Keila vald, Lehola

Teine korrus

Maja tagantvaade

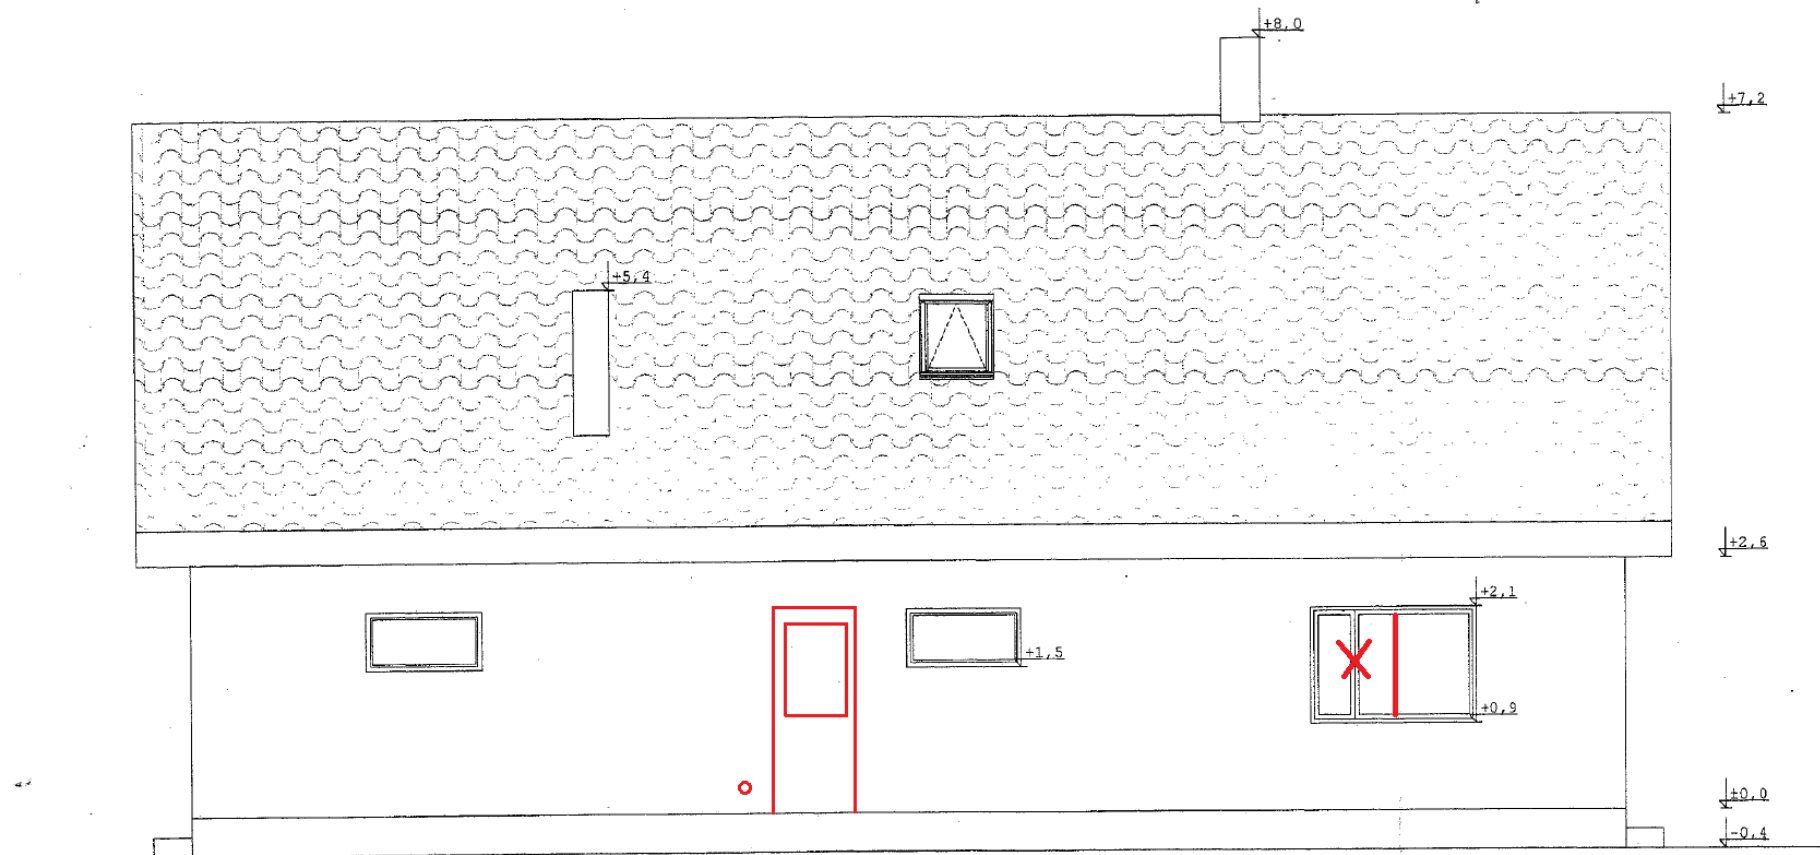
1. Siia peaks tekkima siis uks, mis tuleb pesuruumist välja (ukse alumine pool plastik, ülemine klaas).
2. Kõige suurem aken – samamooni nagu maja ees – akna 2 osa on võrdsed.
3. Ventilatsiooni auk uksest vasakul all.
